Aufstellung des Bebauungsplanes „An der alten Turnhalle“

Abwägung der zum Verfahren eingegangenen Stellungnahmen mit Billigungsbeschluss zur erneuten Auslegung, beinhalten auch die umweltbezogenen Stellungnahmen zur erneuten Veröffentlichung.

Hinweis: Es gelten nachfolgend jeweils die Originalstimmungen in ihrem vollen Wortlaut. Fassung für die Vorlage zur öffentlichen Sitzung des Marktgemeinderates am 20.02.2024.

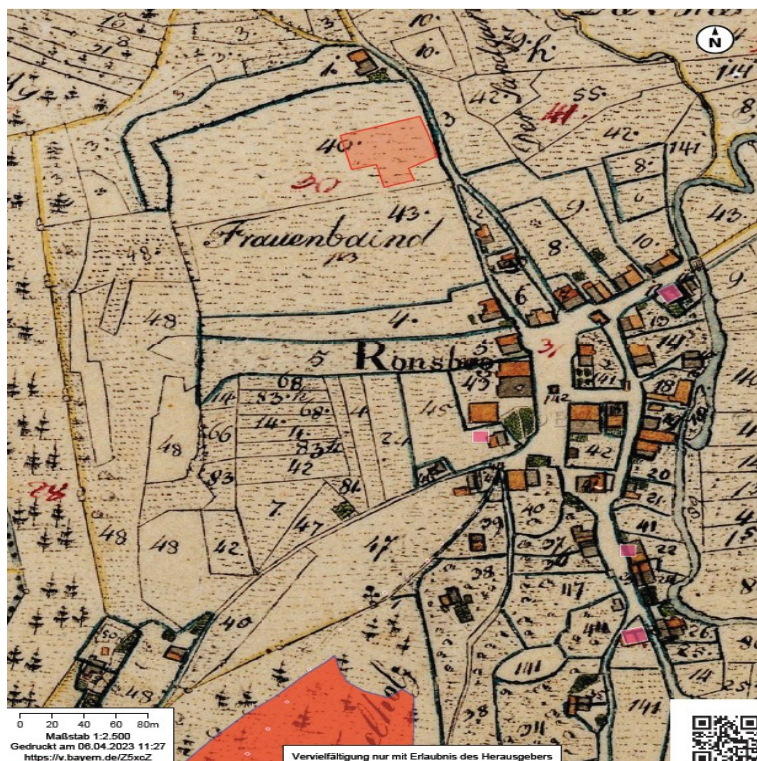
Im beigefügten Plan (Karte) aus der Mitte des 19. Jahrhunderts ist das Plangebiet noch Wiese und völlig unbebaut. Allerdings könnten Siedlungsspuren aus älterer Zeit vorliegen, denn der mittelalterliche Burgstall (Burg Ronsberg, erbaut um 1130) liegt nicht weit entfernt. Grundsätzlich sind auch noch ältere Siedlungsspuren nicht ganz ausgeschlossen.

Das Plangebiet ist in o.a. historischen Karte als „Frauenbaind“ bezeichnet. Heute trägt die Straße südlich und westlich des Plangebietes den Namen Frauenpointstraße. Eine Baind (auch Auffang, Baint, Bainten, Beunde, Beunt, Paint, Peunt und (leider!) auch Point) war ein Grundstück, das deutlich umzäunt war und innerhalb des Ackerlandes der Gemeinde lag. Es war nicht dem Flurzwang unterworfen und wurde für Sonderbewirtschaftung (z.B. Anbau von Kraut, Flachs oder auch nur als Wiese) genutzt.“

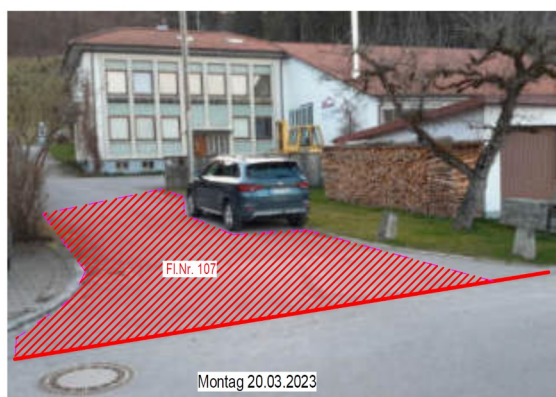
Die LKW Zufahrt zu dem Betrieb erfolgt über die Frauenpoint- und Wagnerstr.. Da die Zufahrt in der Wagnerstr. aufgrund der Grundstückseigentumsverhältnisse sehr schmal ist und ein Grundstücksteilflächenkauf durch den Nachbarn abgelehnt wird, ist die Zufahrt mit langem LKW nur möglich, wenn auf der Wagnerstr. nicht geparkt wird (vgl. letzter Dateianhang). Durch die ansässige Hausarztpraxis ist das aber werktags so gut

wie nie der Fall. Deshalb ist eine funktionierende Betriebszufahrt für lange LKW (Sattelzüge bis 18 m Länge) über die Frauenpointstraße Voraussetzung, dass der Zimmereibetrieb in vollem Umfang wie bisher, fortgeführt werden kann. Im Plangebiet sind, über die Frauenpointstr. erreichbar, Gewerbeflächen für Einzelhandel bis 200 m², bzw. Praxen oder Büros vorgesehen. Dass die gemäß Garagen- und Stellplatzsatzung geforderte Anzahl in der Praxis nicht ausreicht und zusätzliche Parkmöglichkeiten im öffentlichen Umfeld des Plangebietes notwendig sein werden, ist naheliegend. Deshalb halten wir es für zwingend notwendig, dass städteplanerisch untersucht wird, wieviel zusätzliche Parkmöglichkeiten es im öffentlichen Umfeld des Plangebietes geben muss, damit es nicht zu Konflikten mit der Betriebszufahrt kommt.

Es wurde zwischenzeitlich ein Gutachten erstellt, dass sowohl den Verkehrslärm der angrenzenden Engetrieder Straße, auch Staatsstraße St 2012, untersucht, also auch den einwirkenden Gewerbelärm. Die Ergebnisse des Gutachtens, das keine unlösbaren Lärmkonflikte feststellt, wurden in die Planung übernommen, das Gutachten als Anlage dem Bebauungsplan beigegeben.

VII. Städtebau / Ortsbild (zusätzliche Anmerkungen eines Nachbarn) :

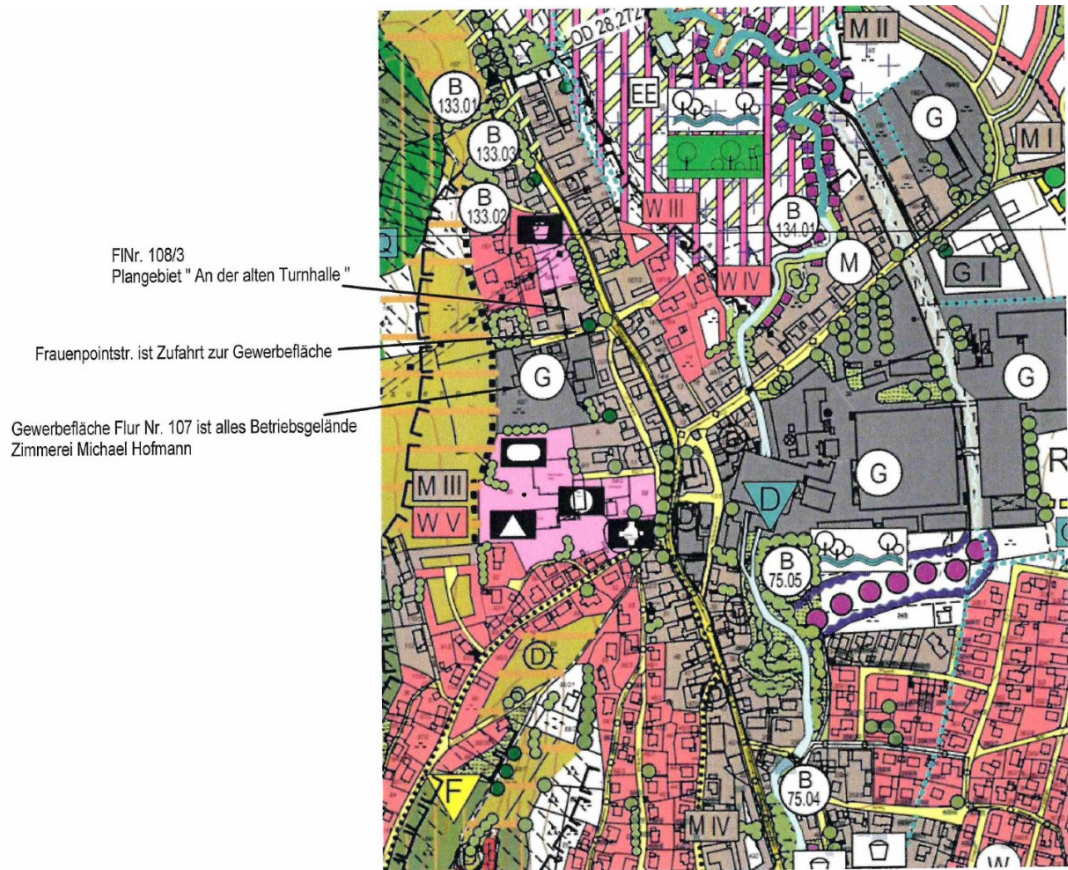
1. Aus städtebaulicher Sicht und das noch dörflich geprägte Ortsbild betreffend halte ich die Größe des geplanten Vorhabens für bedenklich. Die sehr dichte Bebauung des Grundstücks wird sich auf die gesamte Nachbarschaft negativ auswirken.

2. Parkplätze / Pkw-Stellplätze : Mir ist darüber hinaus aufgefallen, dass im Vorhabengebiet keine Parkplätze für Menschen mit Handicap ausgewiesen sind.

Es wird eingewendet, dass in den Plänen keine Parkplätze für Menschen mit Handicap ausgewiesen sind. In der Tiefgaragenplanung sind aktuell offenbar keine breiteren Parkplätze für Menschen mit Behinderung vorgesehen. Im Lageplan zum Bebauungsplan wurde nach Rücksprache mit dem Planer bewusst nur Flächen für Stellplätze, Garagen und Nebengebäude eingezeichnet, nicht einzelne Parkplätze.

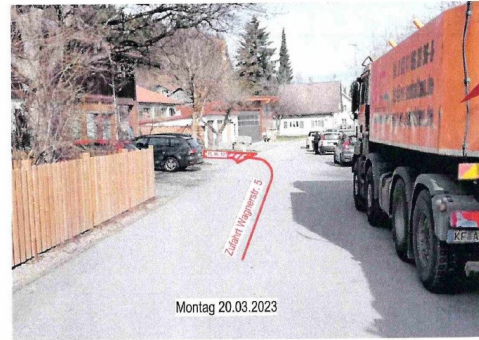
Zufahrt zu Betriebsgelände mit langem LKW über Wagnerstr. nicht möglich!

Mieter aus der Umgebung, nicht aus der Wagnerstr.

Das durch das „rücksichtslose Parken von PKWs und LKW-Fahrzeugen“ bestehende Einfahrtsproblem zum Gewerbegrundstück der Zimmerei lässt sich letztlich nur über ein Parkverbot im Einfahrtsbereich lösen, da die Einfahrt auch bei Einhaltung des in der StVO vorgesehenen Abstandes von 5 m zu Einmündungen die Einfahrt mit großen LKW nicht möglich zu sein scheint. Für die Anordnung seiner Gebäude und der damit verbundenen Einfahrtsituation auf seinem Grundstück ist der Grundstückseigentümer verantwortlich. Der Betreiber der Zimmerei ist vor Beginn des Bebauungsplanverfahrens auch nicht wegen eines Parkverbots beim Markt Ronsberg vorstellig geworden. Wie ausgeführt, haben die Behinderungen im Einfahrtsbereich der Zimmerei Hofmann ihre Ursache in Patienten der benachbarten, in der Wagnerstraße 3 befindlichen Allgemeinarztpraxis und Mietern aus der Umgebung die ihre KFZ und teilweise auch LKW in der Wagnerstraße oder sogar auf dem zu seinem Grundstück gehörenden Einfahrt abstellen.

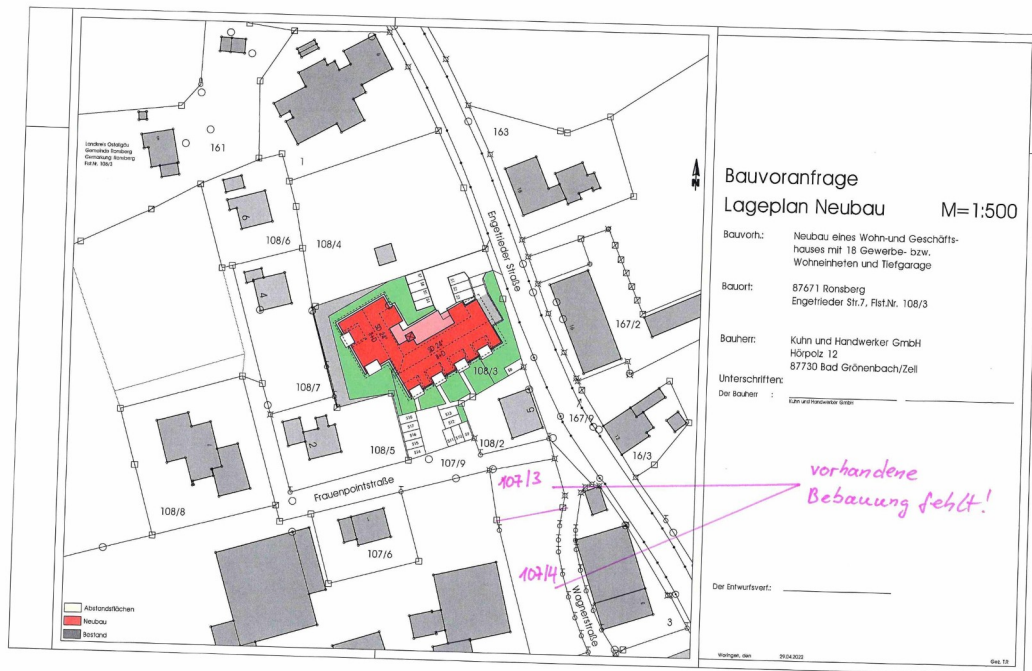
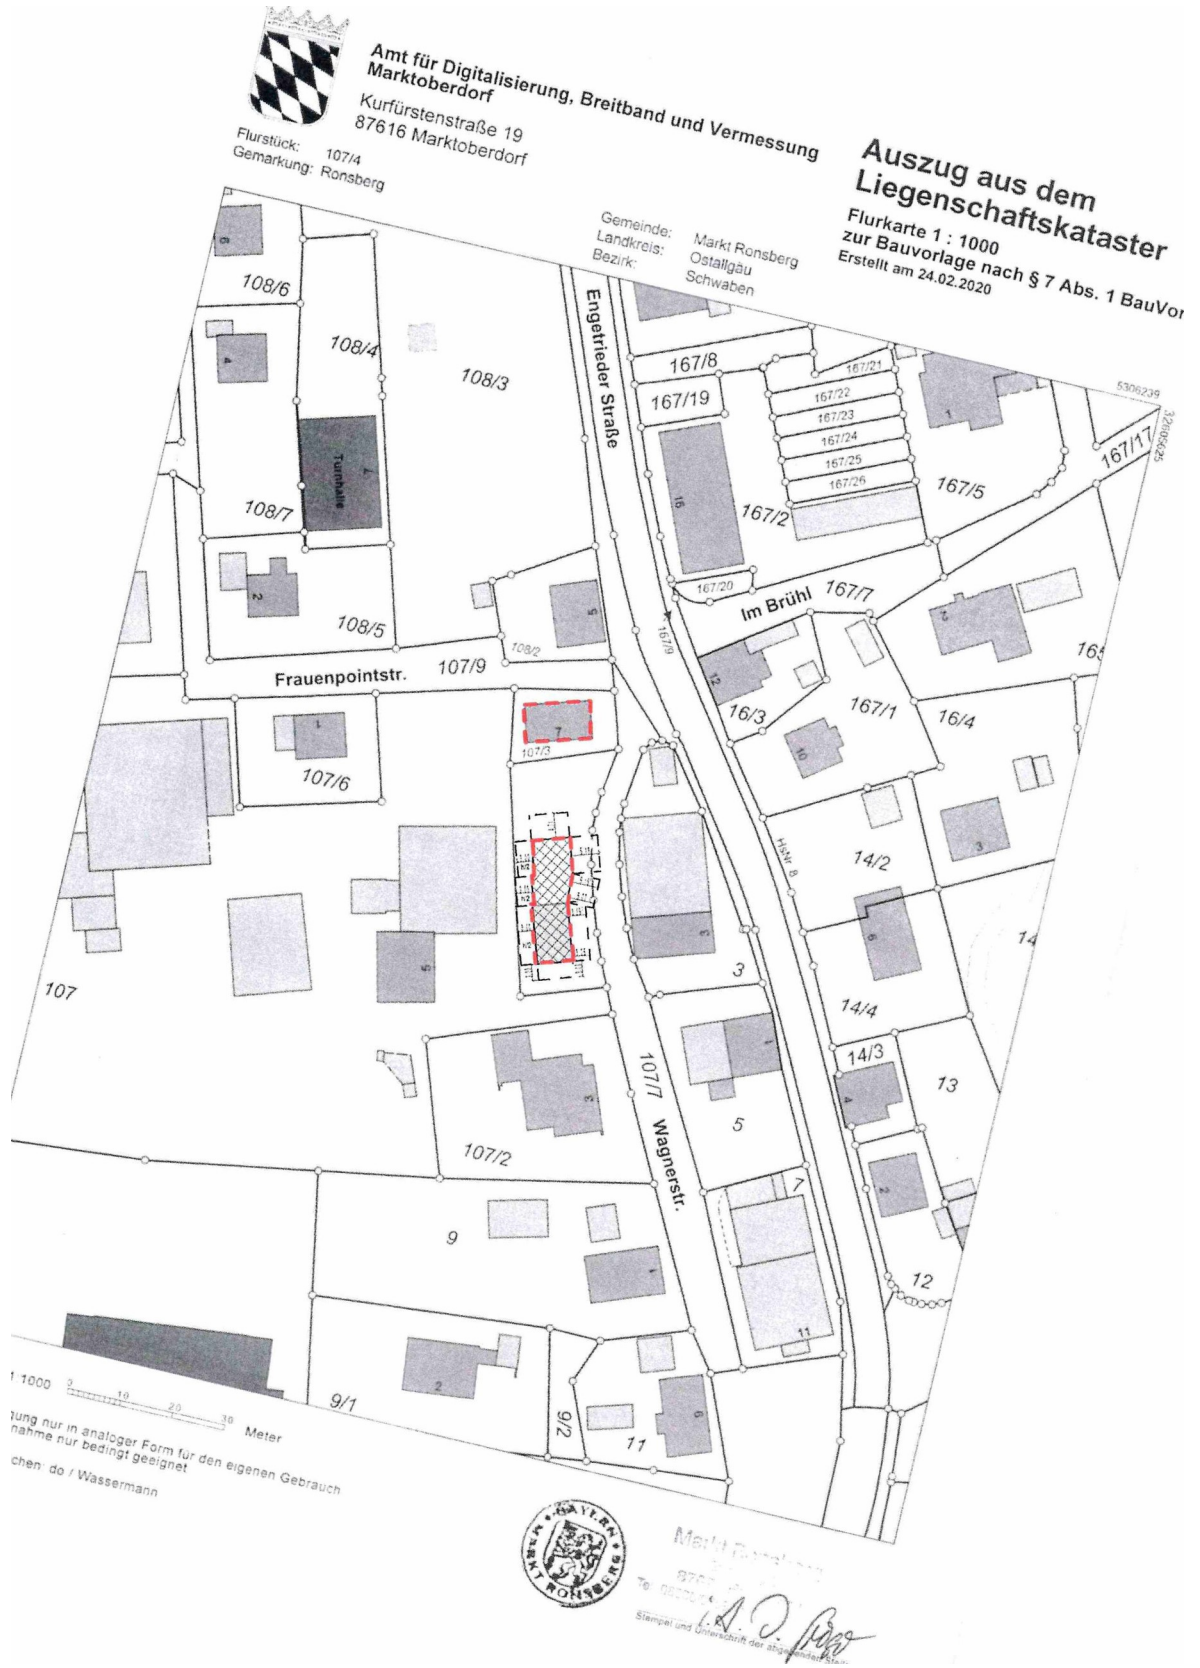
Im Lageplan/Bebauungsplanzeichnung sind Gebäude nicht dargestellt, die meiner Ansicht nach für das Verständnis der Planung und der späteren Nutzer / Bewohner im Plangebiet erforderlich sind, insbesondere im sehr beengten Zufahrts-/Kreuzungsbereich Frauenpointstraße-Wagnerstraße-Engetrieder Straße. (siehe Anlage).

z. B. Haus Lochbihler (Fl. Nr. 107/3), Maschinenhalle Wassermann (Fl. Nr. 107/4) fehlen und erwecken somit fälschlicherweise den Eindruck einer großzügigen Einmündung zur Frauenpointstraße.

Zufahrt zu Betriebsgelände mit langem LKW über Wagnerstr. möglich!

Es ist zutreffend, dass die auf den Grundstücken Fl. Nrn. 107/3 und 107/4 befindlichen Gebäude im Lageplan der zusätzlich bereitgestellten Bauplanunterlagen nicht eingezeichnet sind. In dem für das Bebauungsplanverfahren maßgeblichen Lageplan zur Satzung ist das auf dem Flurstück 107/3 errichtete Gebäude Wagnerstraße 7 eingezeichnet. Der Lageplan zur Bebauungsplansatzung endet nördlich von dem auf dem Flurstück 107/4 errichteten Gebäude.

Der Auffassung, dass die beiden Gebäude für das Verständnis der Planung und der späteren Nutzer / Bewohner im Plangebiet erforderlich sind, kann nicht gefolgt werden. Für die geltend gemachte beengte Zufahrtsituation ist dies nicht maßgeblich, da die Fahrzeuge auf der öffentlich gewidmeten Wagnerstraße fahren müssen und der Straßenverlauf aus allen Plänen klar erkennbar ist.
